REPÚBLICA DE PANAMÁ
MINISTERIO DE AMBIENTE

RESOLUCIÓN No. DEIA-IA- 031 **- 2024**
De 7 de Mayo de 2024

Por la cual se resuelve la solicitud de evaluación del Estudio de Impacto Ambiental (EsIA), categoría II, correspondiente al proyecto **"PLAYA CARACOL SEASIDE",** promovido por **PLAYA CARACOL DEVELOPMENT GROUP, S.A.**

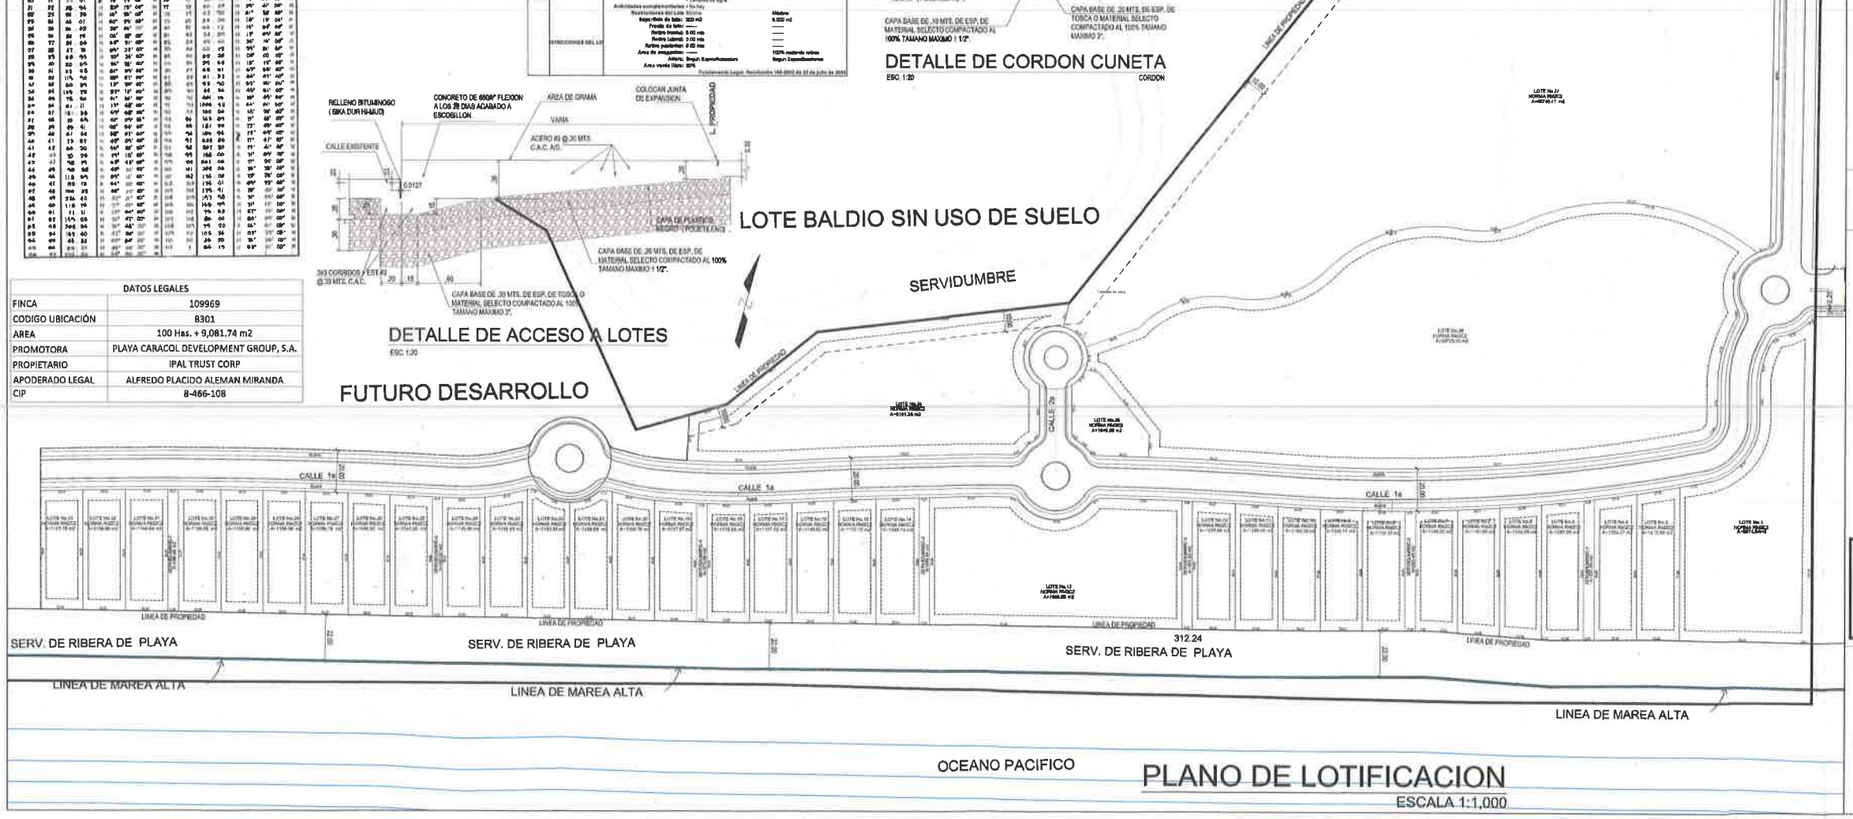
PREGUNTA No 3. En respuesta a la **pregunta 3,** de la primera información aclaratoria, donde se solicitaba presentar coordenadas UTM de ubicación del campamento e indicar su área. Se indica que se asignará un área de 1,071.19 m^2 dentro del proyecto para la instalación del campamento de las obras y se presentan las coordenadas correspondientes. En el plano subsiguiente se presentan coordenadas del Campamento con un área total de 1040.98 m^2, estas coordenadas no corresponden a las mencionadas anteriormente. Además, en la verificación de coordenadas, DIAM, mediante MEMORANDO-DIAM-1898-2023, en mapa ilustrativo se observa que el área del campamento se ubica fuera del polígono del proyecto, sobre el lecho marino. Por lo anteriormente señalado, se solicita:

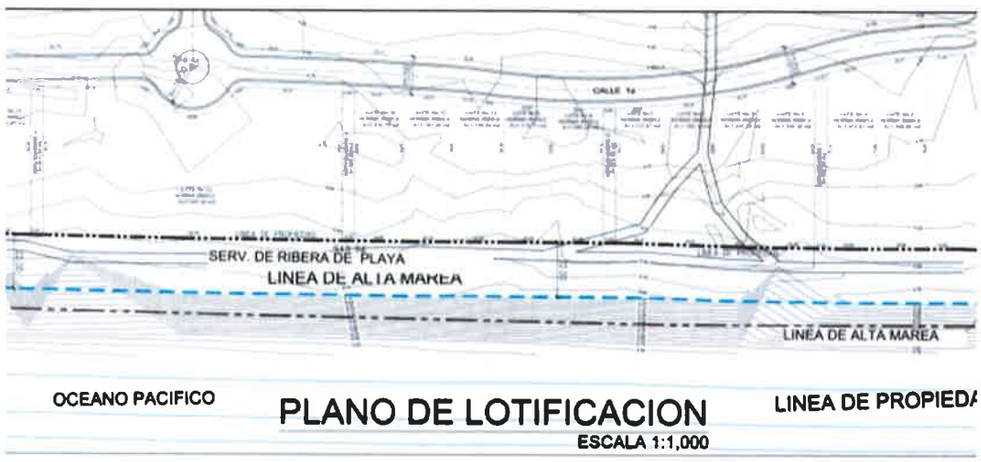
Nacional Tommy Guardia, toda vez que el Plano de Lotificación presentado define 2 márgenes de línea de alta marea.

Una vez definido esto el Promotor debe hacer una proyección de la primera línea de edificaciones para evitar que la altura de las misma no genere sombra sobre la ribera de playa, donde se tienen reportes de anidación de tortugas marinas, toda vez que se tiene documentado en la estación lluviosa, a lo largo de las extensas playas de Punta Chame, la presencia de algunos nidos de al menos 2 especies de tortugas marinas que encontramos en el litoral Pacífico, siendo estas la golfina (*Lepidochelis olivácea*) y la tortuga Verde (*Chelonya mydas*). Así mismo que la empresa promotora tiene un Plan de Monitoreo de tortugas Marinas que debe continuarse realizando y que en el marco de la Ley 371 de 2023 en su artículo 9 debe contar con un Plan de Implementación de medidas amigables aprobado por la Dirección de Costas y Mares, para velar por cumplimientos de las medidas de protección del habitas de anidamiento de las tortugas marinas.
